## 改善箇所説明図

### 不具合発生箇所

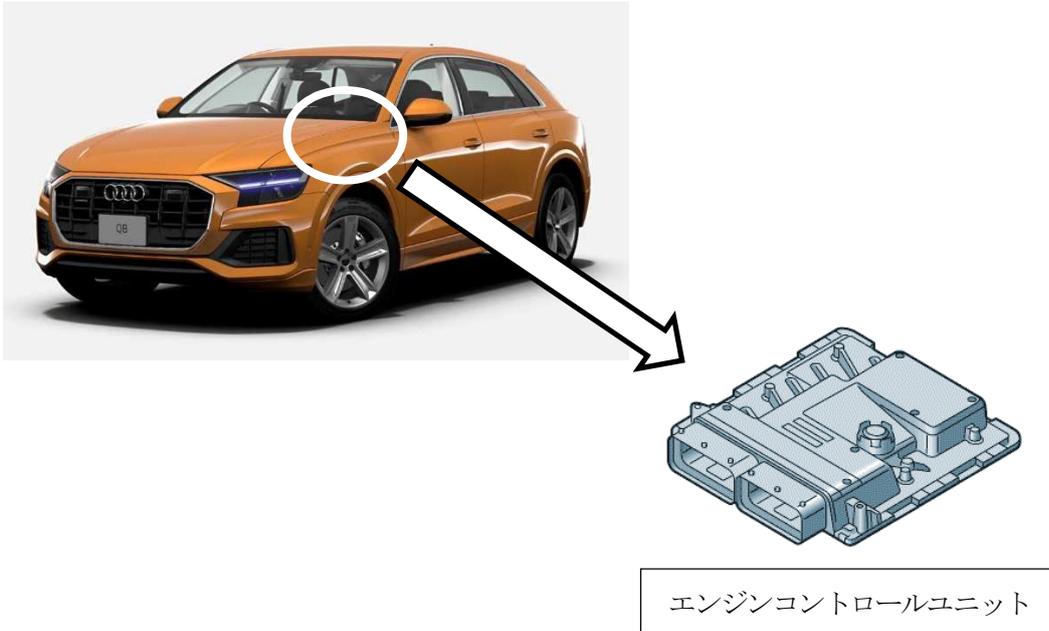
注：  は、プログラムを書き換える部品を示す。

エンジンコントロールユニットにおいて、プログラムが不適切なため、特定の条件下で窒素酸化物（NO<sub>x</sub>）の排出量が増加するおそれがある。

全車両、エンジンコントロールユニットのプログラムを対策プログラムに書き換える。

識別：「24FW」と記入したキャンペーンステッカーを車両に貼付する。
